CISPR
13

AMENDEMENT 1
AMENDMENT 1

**Limits and methods of measurement of
radio interference characteristics of sound
and television broadcast receivers and
associated equipment**

Figure 3a – Mire télétexte (voir 5.1.3)

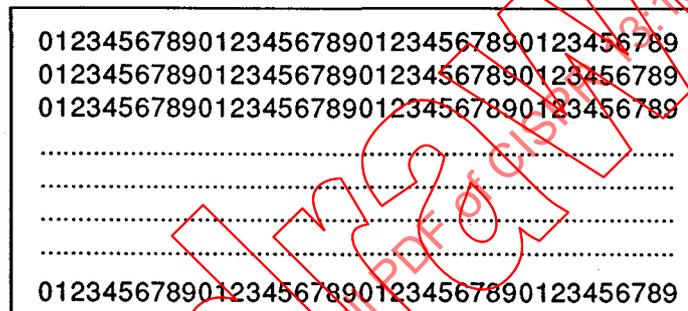
Remplacer «NOTE – La mire télétexte est à l'étude» par le texte suivant:

Cette mire télétexte doit être de préférence celle indiquée dans la figure 3a, qui consiste en lignes de chiffres remplissant complètement l'écran. Si cette mire n'est pas disponible, les mesures doivent être faites en utilisant la page "Sommaire" du service national de radiodiffusion du télétexte. Dans ce cas, la mire utilisée doit être indiquée avec les résultats.

Ajouter la figure 3a
